「海龍二號離岸風力發電計畫
環境影響差異分析報告
(第一次變更)」

專案小組初審會議
第一次書面意見回覆說明對照表

中華民國 109 年 4 月

圖 1.1.6-1 變更後海龍二、三號風場-營運期間風力機組全頻噪音影響模擬圖

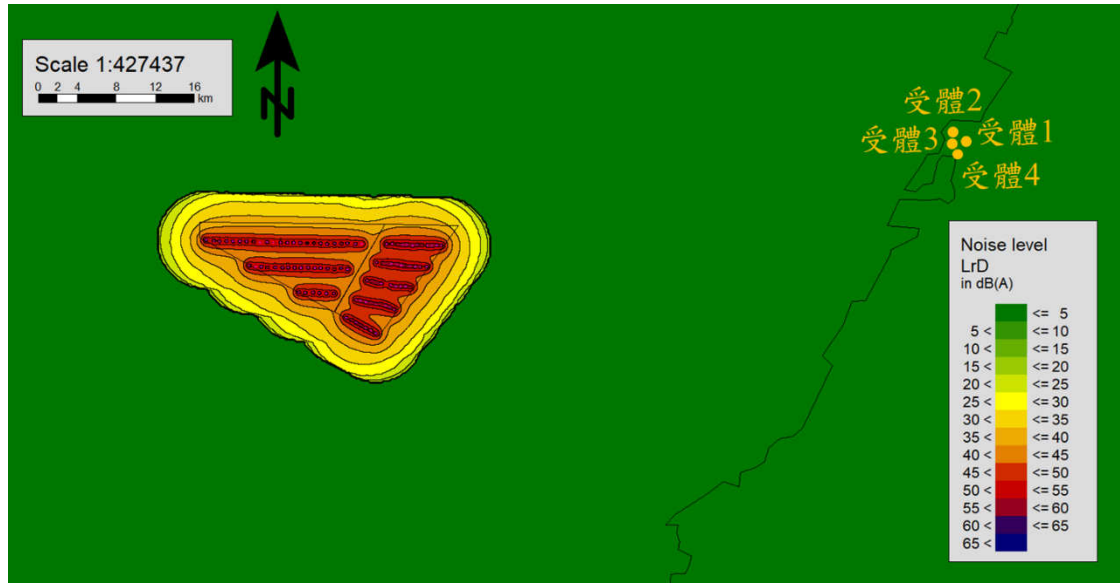
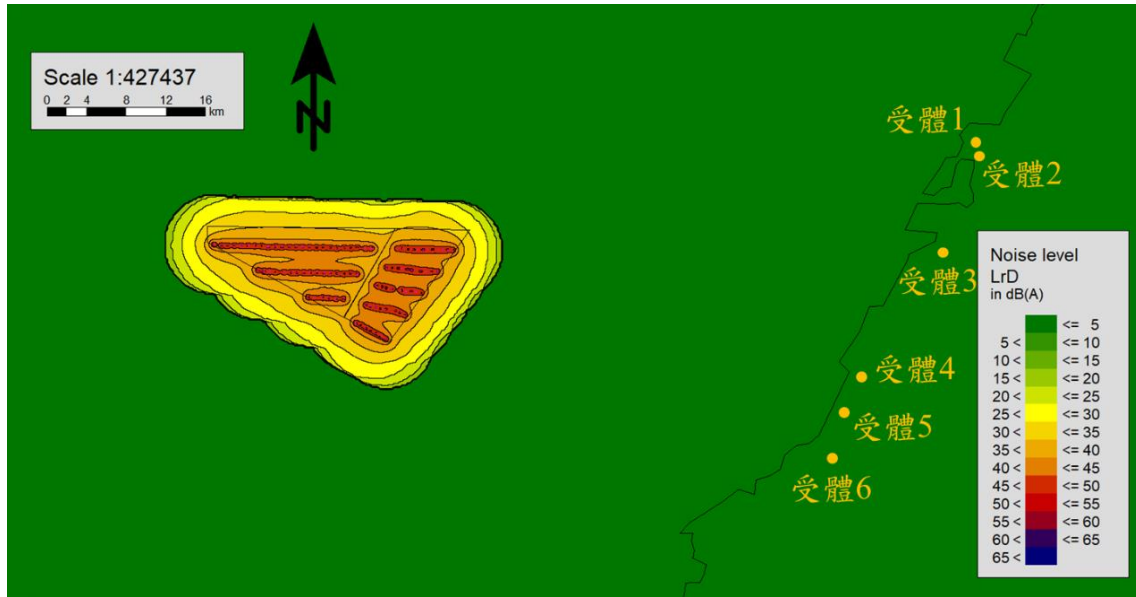
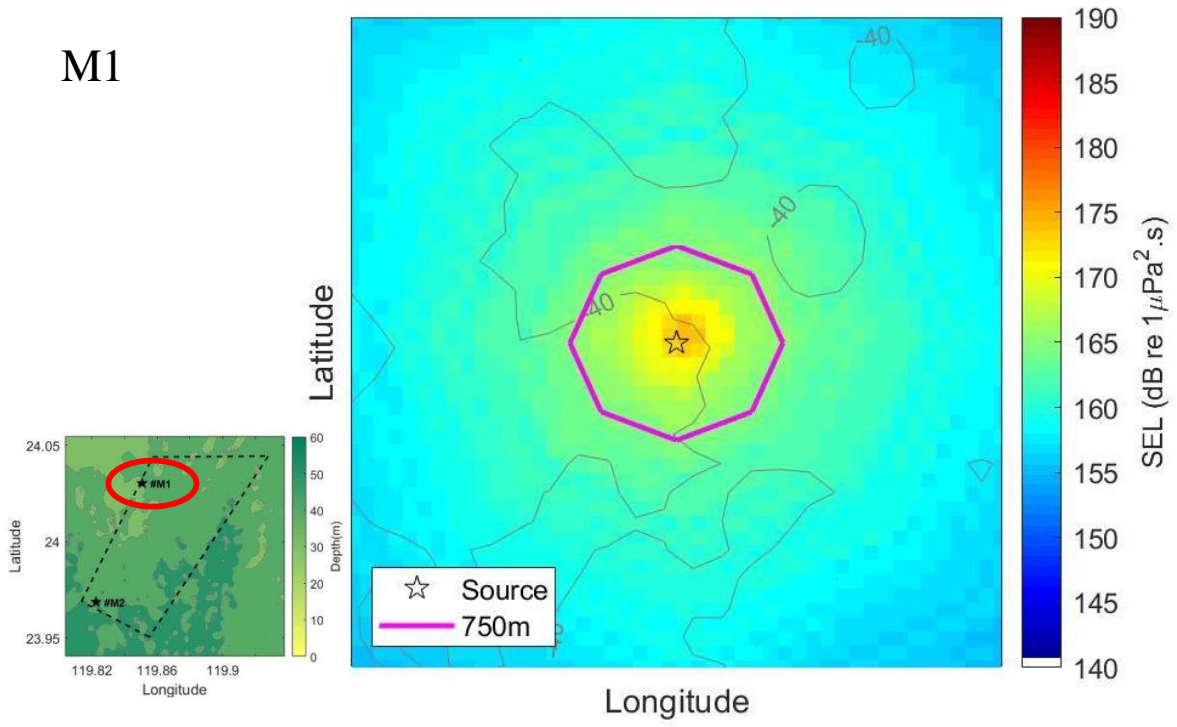
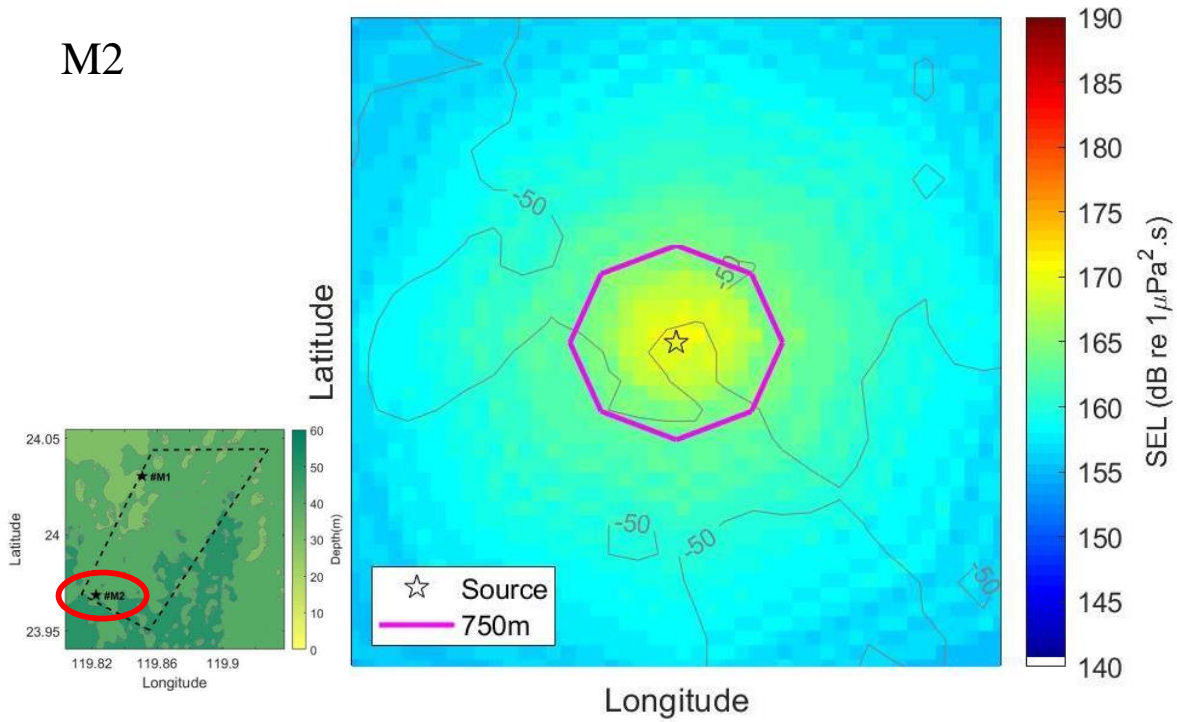
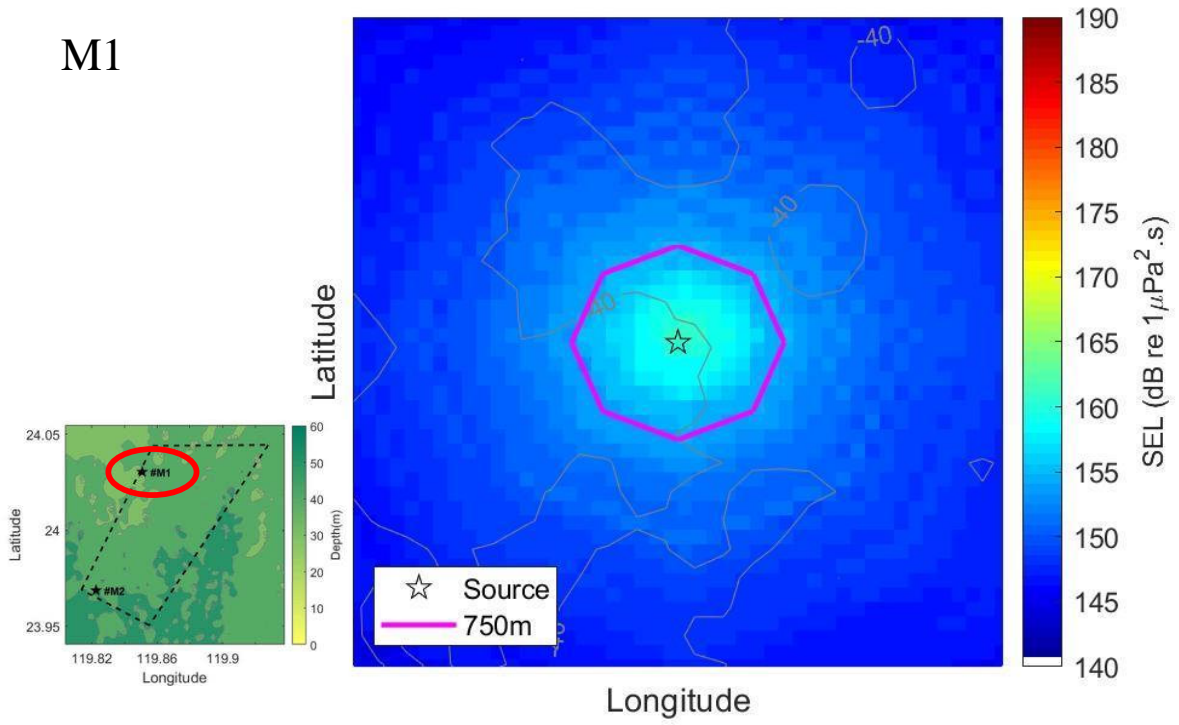
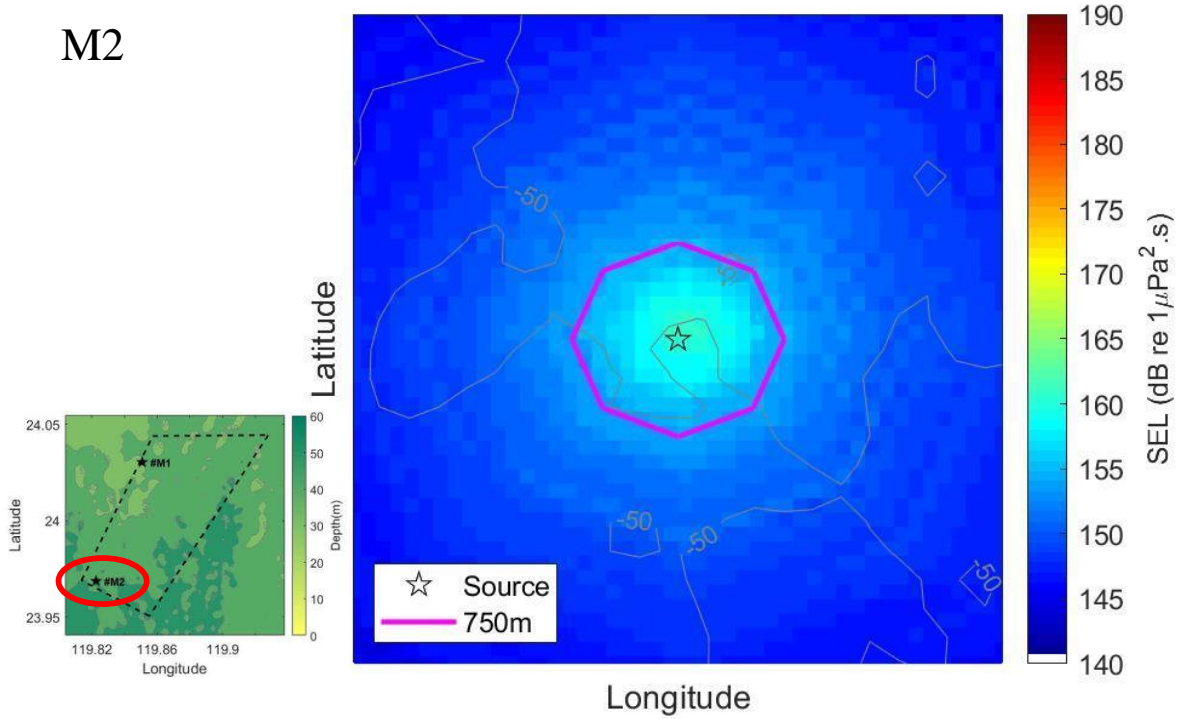
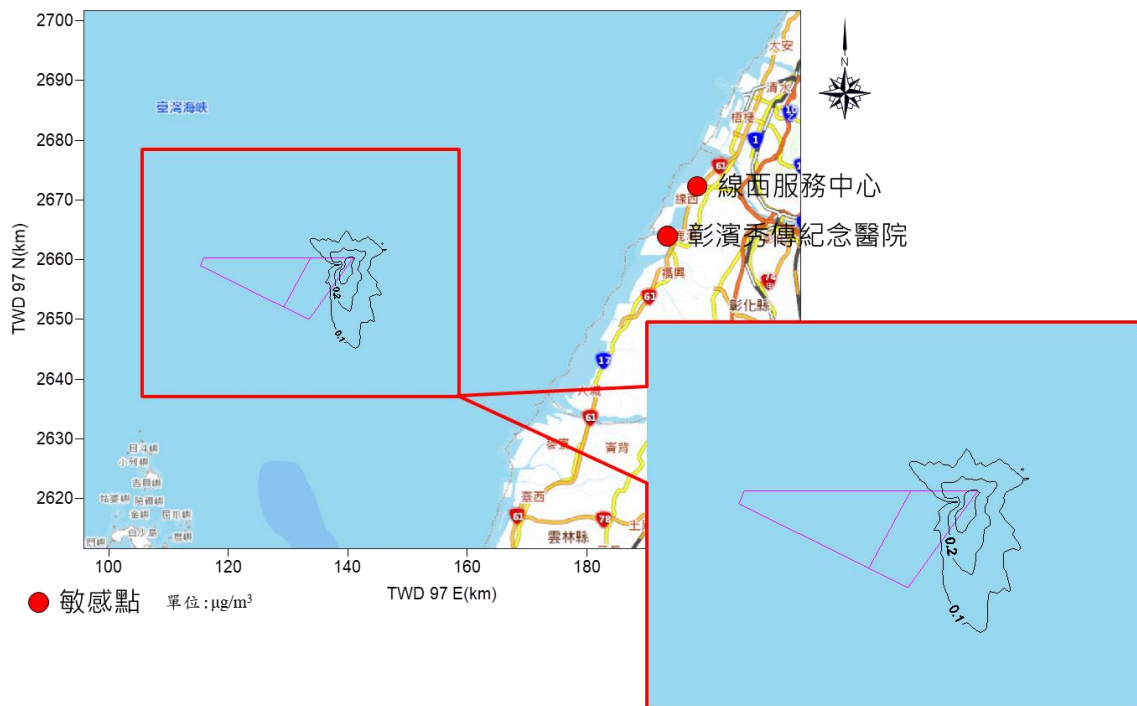
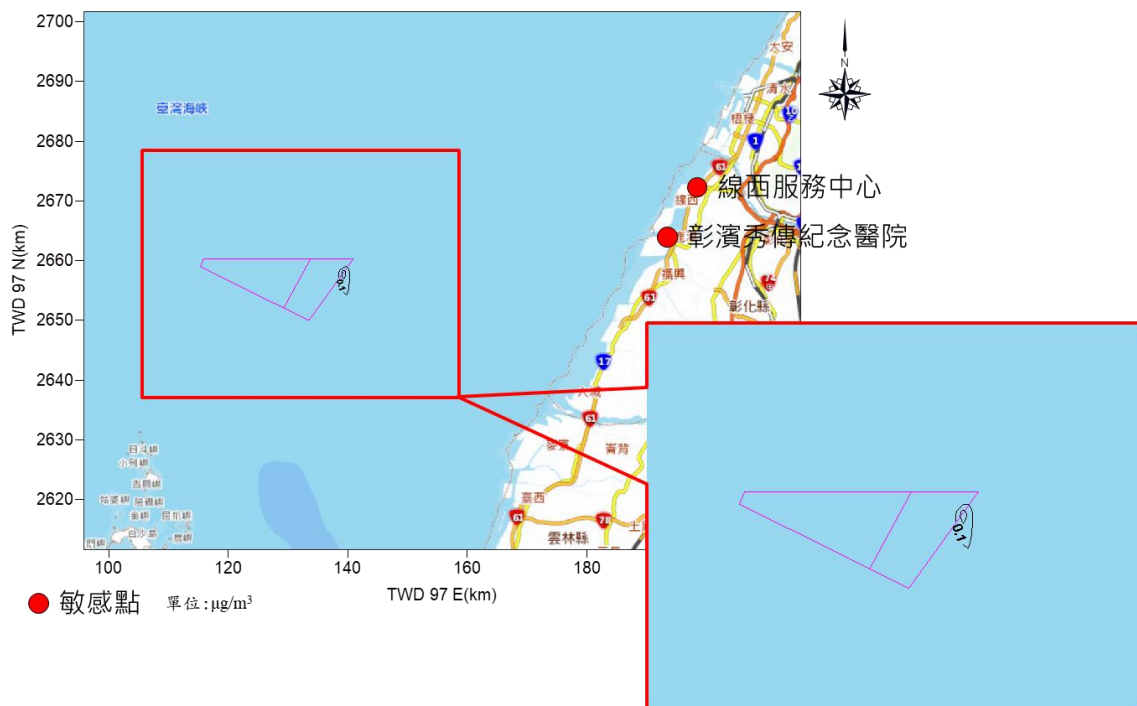
審 查 意 見	答 覆 說 明	修 訂 處	
		章 節	頁 次
六、P.6-14&6-15，既然海龍2號與風電計畫將同時開發，噪音增量應將之計算合併模擬。同理，空污模擬也應比照合併計算。	<p>遵照辦理。海龍二號及海龍三號屬同一開發集團，已於原環說承諾兩風場將不會同時進行打樁作業，海龍二號風場將於一座風機打樁完成後再移至下一座風機進行打樁，不會有同時2部以上風機進行打樁作業，水下噪音維持單一打樁噪音進行評估。</p> <p>空氣品質模擬評估方面，本次變更與原環說相同保守評估條件，假設海上變電站工程、海域纜線工程、風機間纜線工程、風機基礎施工、風機上部組件安裝工程、安裝完成後機電測試工程等所有海上工程項目於同一時間，於風場內離岸最近一側同時施做，以單日海上工程作業船隻最大操作數量模擬其對空氣品質影響程度。評估結果說明如下：</p> <p>(一) 海龍二號、三號風場營運期間風機運轉噪音合併評估</p> <p>由於海龍二號、三號風場離岸最近距離約45~55公里，全頻噪音及低頻噪音經衰減至距離風機最近敏感受體噪音增量均為0.0dB(A)，顯示營運階段所產生全頻噪音及低頻噪音，對附近敏感受體屬於無影響或可忽略影響。</p> <p>1. 全頻噪音(25 Hz至20 kHz)</p> <p>本次變更海龍二號、三號兩座風場風機同時運轉之噪音模擬結果如表1.1.6-1及圖1.1.6-1所示，兩座風場全部風機同時運轉產生之全頻噪音經衰減至距離風機最近受體，受體噪音量為0.0dB(A)，顯示本次變更風機營運階段所產生全頻噪音，對附近敏感受體屬於無影響或可忽略影響。</p> <p>2. 低頻噪音(25 Hz至200 Hz)</p> <p>本次變更海龍二號、三號兩座風場風機同時運轉之噪音模擬結果如表1.1.6-2及圖1.1.6-2所示，兩座風場全部風機同時運轉產生之低頻噪音經衰減至距離風機最近受體，受體噪音量為0.0dB(A)，各時段噪音增量皆為0.0dB(A)，均小於環保署公告風力發電機組20Hz至200Hz噪音管制區低頻噪音日、晚、夜間標準值，顯示本次變更對附近敏感受</p>	6.1.2	6-17~6-20

審 查 意 見	答 覆 說 明	修 訂 處	
		章 節	頁 次
	<p>體屬於無影響或可忽略影響。</p> <p>(二) 水下噪音(基礎打樁)</p> <p>海龍二號(19號風場)和海龍三號(18號風場)離岸風力發電計畫係屬於同一個開發集團，已於原環說承諾兩風場將不會同時進行打樁作業，海龍二號風場將於一座風機打樁完成後再移至下一座風機進行打樁，不會有同時2部以上風機進行打樁作業，因此海龍三號和海龍二號兩座風場不會有同時正在打樁的情形。模擬結果顯示，經採行減噪措施後，與原環說評估結果相同，仍能符合原環說承諾「於750公尺監測處，水下噪音聲曝值(SEL)不得超過160dB re 1μPa²s」。說明如下：</p> <ol style="list-style-type: none"> 1. 未經減噪措施 打樁點距離750公尺處之聲壓值介於164~165dB，如表1.1.6-3、圖1.1.6-3。 2. 經減噪措施 經減噪措施(減10 dB)後，打樁點距離750公尺處之聲壓值介於154~155dB，如表1.1.6-4、圖1.1.6-4。 <p>(三) 空氣品質(海域工程)</p> <p>本次變更與原環說相同保守評估條件，假設海上變電站工程、海域纜線工程、風機間纜線工程、風機基礎施工、風機上部組件安裝工程、安裝完成後機電測試工程等所有海上工程項目於同一時間，於風場內離岸最近一側同時施做，以單日海上工程作業船隻最大操作數量模擬其對空氣品質影響程度。</p> <p>由於本計畫風場離岸最近距離約45~55公里，因此施工階段船隻空污排放源距離岸上敏感受體(彰濱秀傳紀念醫院和線西服務中心)相對遙遠，模擬結果除PM_{2.5}背景值已超過空氣品質標準外，各項空氣污染物擴散至敏感受體濃度與背景濃度加成後均符合空氣品質標準，空氣污染物增量極為輕微，模擬結果如表1.1.6-5、圖1.1.6-5、圖1.1.6-6，說明如下：</p> <p>TSP經遠距離擴散至敏感受體彰濱秀傳紀念醫院最大日平均值增量0.01微克/立</p>

審 查 意 見	答 覆 說 明	修 訂 處	
		章 節	頁 次
	<p>方公尺，最大年平均增量為0.00(0.0007)微克/立方公尺；經遠距離擴散至敏感受體線西服務中心最大日平均值增量為0.01微克/立方公尺，最大年平均增量為0.00(0.0007)微克/立方公尺，與背景濃度加成後均符合空氣品質標準。</p> <p>PM₁₀經遠距離擴散至敏感受體彰濱秀傳紀念醫院最大日平均值增量0.01微克/立方公尺，最大年平均增量為0.00(0.0007)微克/立方公尺；經遠距離擴散至敏感受體線西服務中心最大日平均值增量為0.01微克/立方公尺，最大年平均增量為0.00(0.0007)微克/立方公尺，與背景濃度加成後均符合空氣品質標準。</p> <p>PM_{2.5}經遠距離擴散至敏感受體彰濱秀傳紀念醫院最大日平均值增量為0.01微克/立方公尺，最大年平均增量為0.00(0.0006)微克/立方公尺；經遠距離擴散至敏感受體線西服務中心最大日平均值增量為0.01微克/立方公尺，最大年平均增量為0.00(0.0006)微克/立方公尺。本案線西服務中心PM_{2.5}背景值為58微克/立方公尺，已超過空氣品質標準，評估之敏感受體與背景濃度加成後高於空氣品質標準。</p> <p>SO₂經遠距離擴散至敏感受體彰濱秀傳紀念醫院最大小時平均值增量為1.19ppb，日平均最大值增量為0.08ppb，年平均增量為0.01ppb；經遠距離擴散至敏感受體線西服務中心最大小時平均值增量為1.46ppb，日平均最大值增量為0.08ppb，年平均增量為0.01ppb，與背景濃度加成後均符合空氣品質標準。</p> <p>NO₂經遠距離擴散至敏感受體彰濱秀傳紀念醫院最大小時平均值增量為0.10ppb，年平均最大增量為0.00(0.0006)ppb；經遠距離擴散至敏感受體線西服務中心最大小時平均值增量為0.11ppb，年平均最大增量為0.00(0.0006)ppb，與背景濃度加成後均符合空氣品質標準。</p>

圖 1.2.1-2 本次變更 11MW 及 15MW 風機佈設示意圖

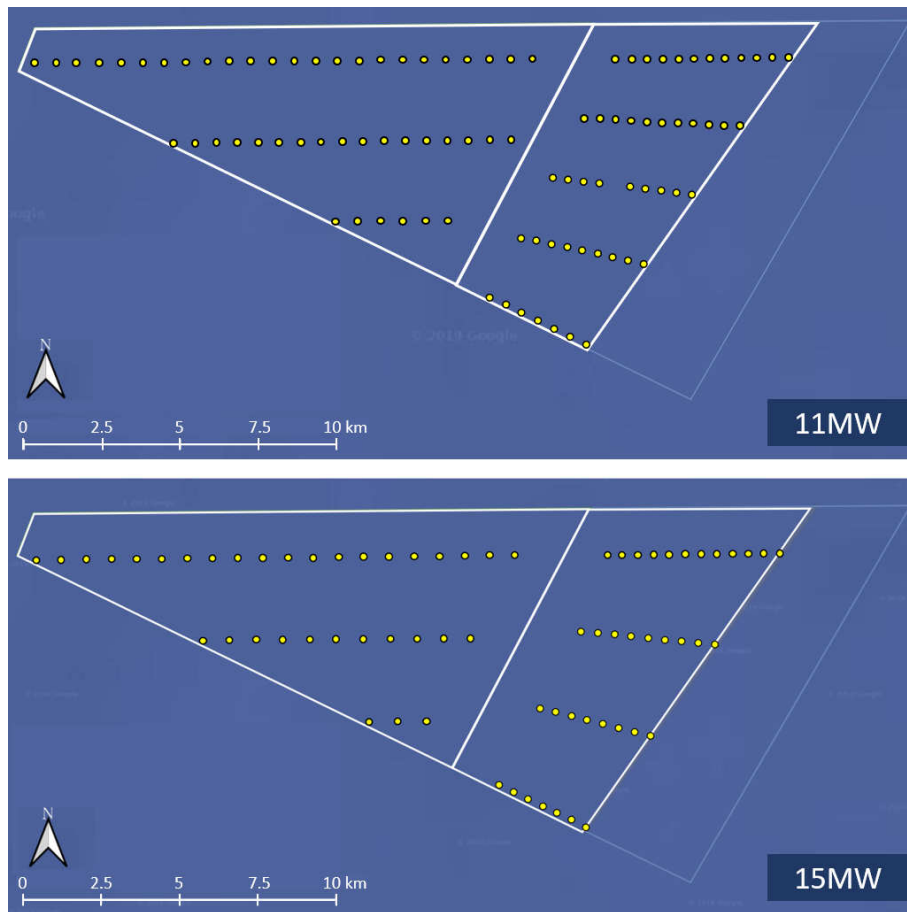
審查意見	答覆說明	修訂處	
		章節	頁次
1.2、李委員培芬			
一、P4-12提及「新增之11-15MW風機間距部分，將依風力機組型式及風況評估結果進行佈置...」，請明確說明如何佈置？並以圖示方式呈現。並請說明是否有減少風機數量之可能性。	<p>敬謝委員指教。本次變更係因應國際間風機大型化趨勢，擬規劃新增11MW~15MW大型化風機方案，並未涉及6MW~9.5MW原風機方案之單機容量、機組間距等規模條件變更，另考量未來技術提升，原環說書已說明未來風機佈置將可能採用單機容量更大之機組、並有不同風機間距調整之可能性。以下茲就變更理由、減輕環境影響之考量、技術實施必要之考量分別說明如下。</p> <p>(一) 變更理由</p> <p>因應全球風機已朝向大型化發展(圖1.2.1-1)，評估以6MW~9.5MW原風機方案之佈置條件，尚無法適用至大型化風機方案，故本次變更以規劃新增11MW~15MW大型化風機方案，另行設定該方案之適用規模條件。海龍二號風場依據「彰化外海岸風電潛力場址海域預定航道」退縮風場，由100.5km²減少為59.2km²，面積減少40%(圖1.2.1-2)，故擬採更大型化風機，以符合政府核准分配容量。</p> <p>(二) 減輕環境影響之考量</p> <p>爰本計畫除因應風機大型化趨勢外，仍以可減輕環境影響為考量，若以原風機方案與大型化風機方案進行比對，已預估可減少風機設置數量(詳如表1.2.1-1及表1.2.1-2)，且預期機組陣列量將減少，退縮空間亦將增加；另也可減少水下基礎、施作基樁數量，是採用大型化風機之方案，評估將可降低整體環境影響之衝擊，如減少水下噪音、海床懸浮固體擾動、底棲生態等海域環境之影響，並增加空域環境之鳥類飛行空間。</p> <p>(三) 技術實施必要之考量</p> <p>若就技術實施必要進行考量，經近年實際調查結果，本場址風況屬集中且穩定之盛行風向，主要風向為30度，其需與非盛行風向方位綜合考量，以制定出合理可行的佈置間距條件，並透過場址內減少機組陣列排數，以使氣流降至最低，減少風機設備影響，確保專案達到減輕環境影響之目標。</p> <p>本計畫原提送環差報告因應新增</p>	4.1 4.2	4-1~4-4 4-5~4-8

審查意見	答覆說明	修訂處	
		章節	頁次
	11~15MW規劃，新增之風機間距依風力機組型式及風況評估結果進行佈置，並以符合政策環評大於500公尺規定。本次審查因應委員書面意見，考量海域地質條件、水深及沙波移動特性後，風機間距調整為不小於660公尺，以降低氣流強度、及減低對於風機設備之影響，並達到降低環境衝擊之目標，佈置示意如圖1.2.1-2所示。惟未來仍以符合風機供應商就行業標準、設計標準評估配置為準。

圖 1.2.2-1 彰化地區外海 9 座風場開發場址及預定開發期程示意圖

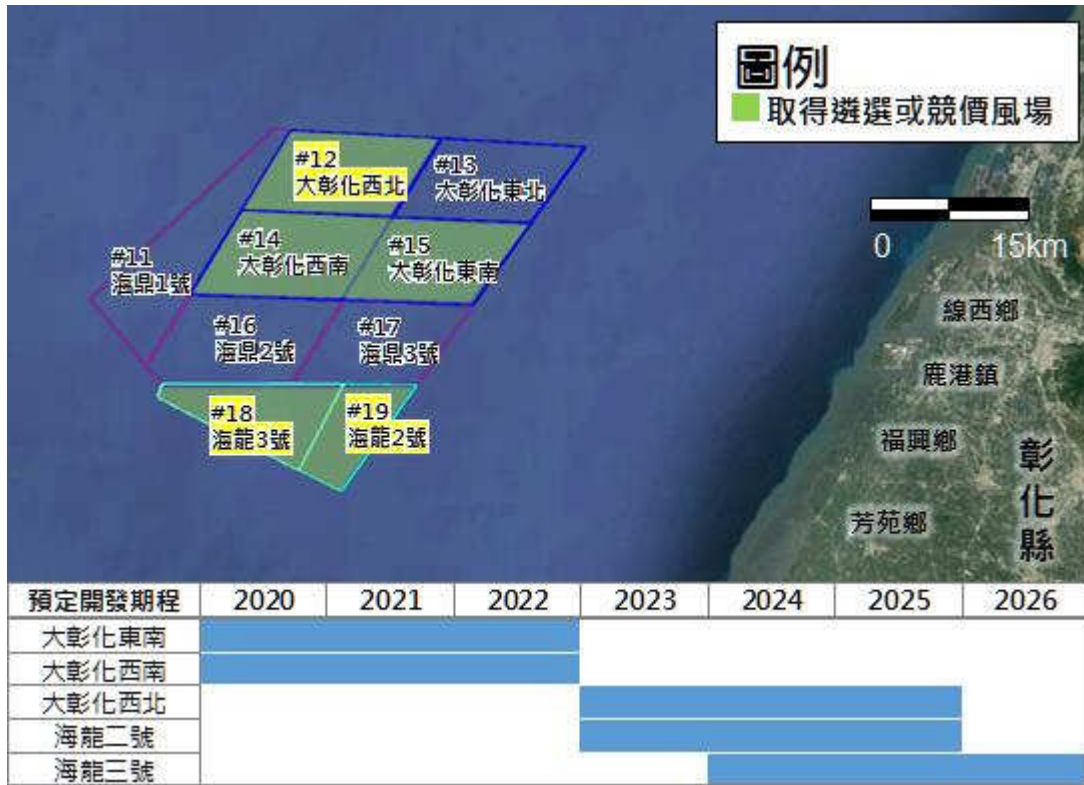
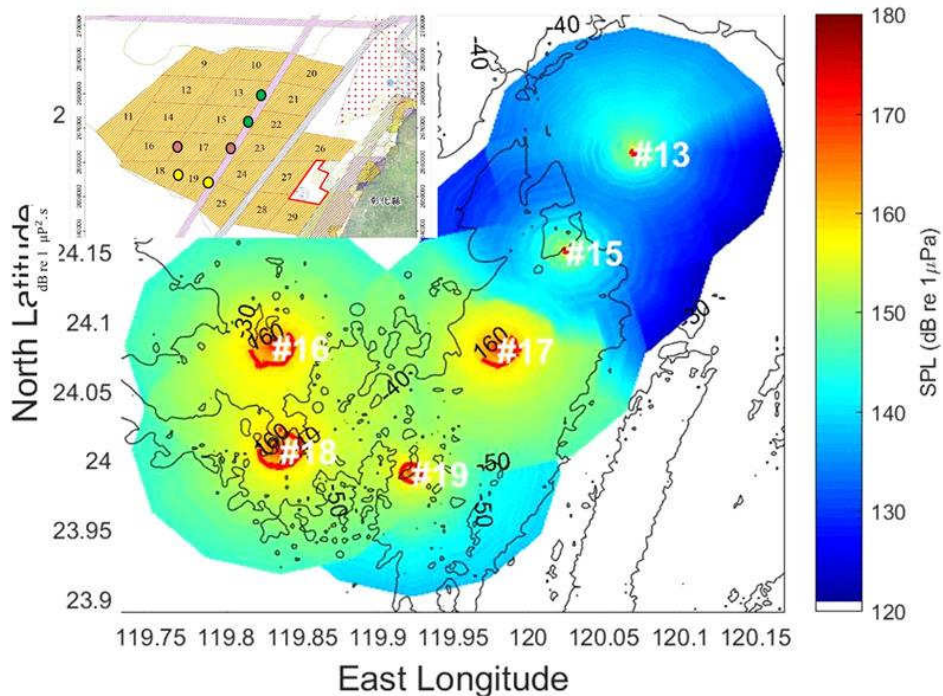
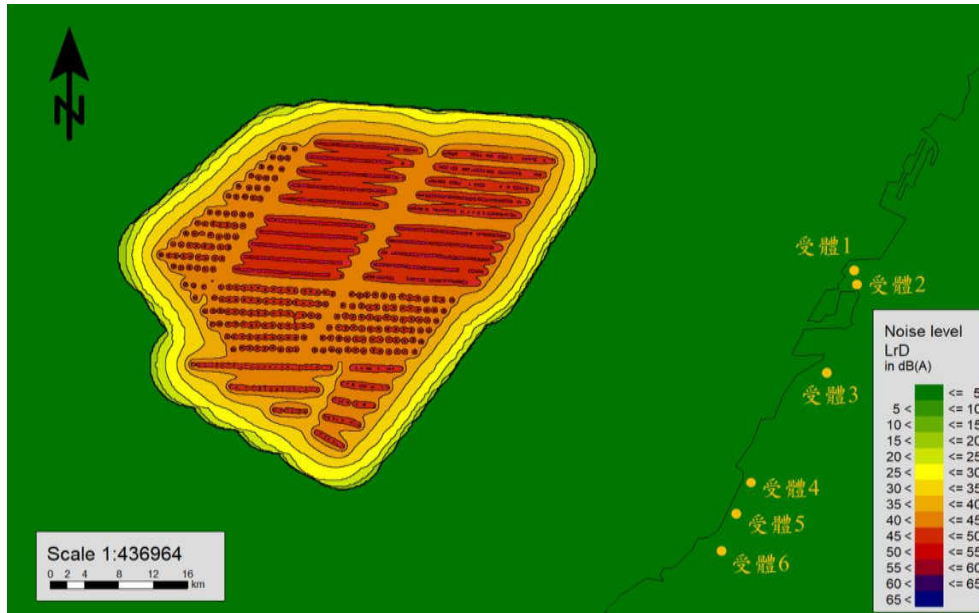
審查意見	答覆說明	修訂處	
		章節	頁次
二、有關噪音振動、水下噪音和鳥類撞擊之評估均僅以本案之風機做為評估之基礎。然而此區位其實有更多的開發行為，除了海龍三號外，亦應有更多之離岸風電計畫，相關之噪音和鳥類撞擊評估，應納入更大範圍之合成性分析才對。	<p>敬謝委員指教。有關水下噪音、營運期間空傳噪音、和鳥類撞擊等項目合併評估結果說明如下：</p> <p>(一) 風機基礎打樁水下噪音(環說階段本計畫與鄰近風場累積效應影響模擬及評估)</p> <p>本計畫(海龍二號、三號風場)及鄰近大彰化離岸風力發電計畫(共4案)、海鼎離岸式風力發電計畫(共3案)等均已承諾同一集團風場同一時間僅1部風機進行打樁作業，加上海鼎離岸式風力發電計畫均尚未取得遴選或競價分配容量，大彰化離岸風力發電計畫僅西北、西南、東南取得開發許可，因此僅有大彰化西北風場之開發期程與本計畫(海龍二號、三號風場)有重疊情形，詳圖1.2.2-1所示。</p> <p>惟實際上，本計畫雖與大彰化西北風場有重疊情形，但距離至少30公里。而海龍二號、海龍三號風場不會同時進行打樁，故將不會產生打樁水下噪音累積效應。</p> <p>然本計畫於環說階段曾以最保守情境，假設6個風場各1部風機同時打樁進行水下噪音合併評估，評估結果顯示，水下噪音值衰減至160dB邊界與打樁點之距離約130~1300m，相互間累積效應影響輕微。</p> <p>(二) 營運期間空傳噪音(與鄰近風場累積效應影響模擬及評估)</p> <p>海龍風場北側有海鼎三座風場及大彰化四座風場，本計畫假設9座風場之風機同時運轉來進行合併模擬評估。評估結果顯示，各風場所產生之全頻及低頻噪音傳播至距離至少40公里處之岸上敏感點模擬值已衰減至0.0dB(A) (如表1.2.2-1~2、圖1.2.2-3~4)，顯示未來營運階段時，9座風場風機同時運轉之空傳噪音對陸域敏感受體影響屬無影響或可忽略影響。</p> <p>(三) 鳥類撞擊評估(與鄰近風場累積效應影響模擬及評估)</p> <p>海龍二號、三號風場與鄰近大彰化離岸風力發電計畫(共4案)、海鼎離岸式風力發電計畫(共3案)等9個開發案，依據各案環說階段核定最多風機數量及海龍二號、三號風場新增較大單機容量11MW、15MW風</p>	6.1.2	6-21~6-23

審 查 意 見	答 覆 說 明	修 訂 處	
		章 節	頁 次
	<p>機佈置規劃進行保育鳥類合併撞擊評估，變更後模擬評估結果與原環說比對，鳥類撞擊數量低於原環說最大鳥類可能撞擊數量。</p> <p>1. 原環說(均採用環說階段核定最多風機數量) 於0.98的迴避率下，保育類最大全年的撞擊數量估值分別約為白眉燕鷗147隻、鳳頭燕鷗37隻、玄燕鷗24隻、小燕鷗<0.1隻、和魚鷹6隻。</p> <p>2. 本次變更(鄰近風場採用環說階段核定最多風機數量，海龍採大型化風機)</p> <p>(1) 海龍二號、三號風場採用11MW風機規劃、鄰近風場採用各案環說階段核定最多風機數量 於0.98的迴避率下，保育鳥類全年的撞擊數量估值分別約為白眉燕鷗140隻、鳳頭燕鷗36隻、玄燕鷗21隻、小燕鷗<0.1隻、和魚鷹5隻。</p> <p>(2) 海龍二號、三號風場採用15MW風機規劃、鄰近風場採用各案環說階段核定最多風機數量 於0.98的迴避率下，保育鳥類全年的撞擊量估值分別約為白眉燕鷗132隻、鳳頭燕鷗36隻、玄燕鷗18隻、小燕鷗<0.1隻、和魚鷹5隻。</p>
